# Projet d'installation agrivoltaïque de MONTRELAIS PV

## REPONSE AUX DEMANDE DE COMPLEMENTS

6 novembre 2024

Plan de localisation des haies

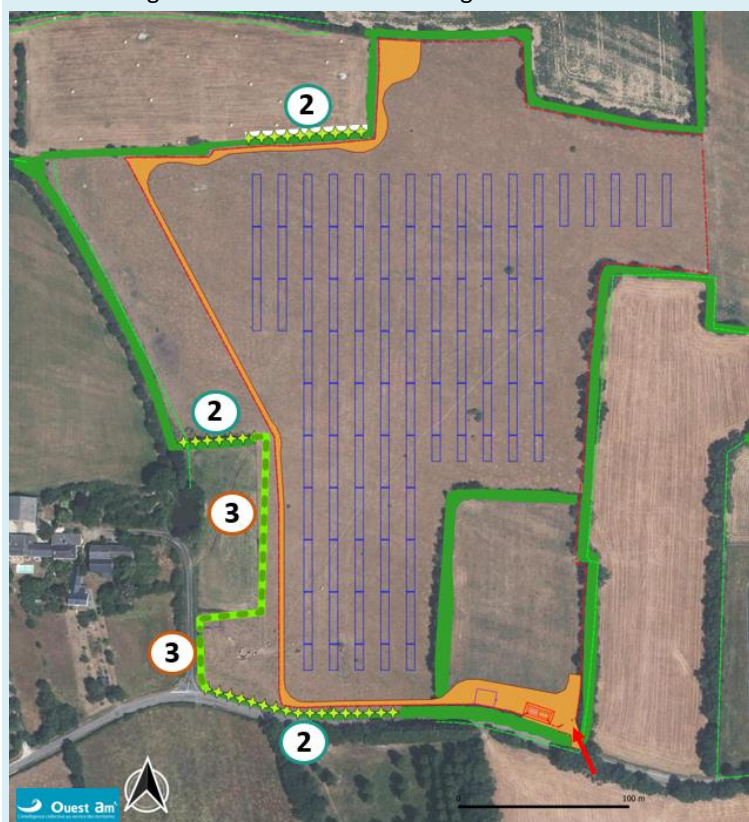
Page 10 : merci de préciser le linéaire et la nature des haies qui seront plantées.

- ✓ Regarnissage des haies en ajoutant ponctuellement des arbres (2) = environ 250 ml
- ✓ Nouvelles plantations de haies arbustives (3) = environ 200 ml

Le projet prévoit deux types de plantations : un regarnissage des haies existantes basses et/ou discontinues et une plantation de haie bocagère en limite Ouest et le long de la RD 18.

2	Regarnissage de la haie avec des essences locales: strate arbustive, cépées et arbres de haut jet Linéaire planté: env. 250 ml
3	Plantation d'une haie avec des essences locales, strate arbustive, cépées et arbres de haut jet Linéaire planté: env. 200 ml
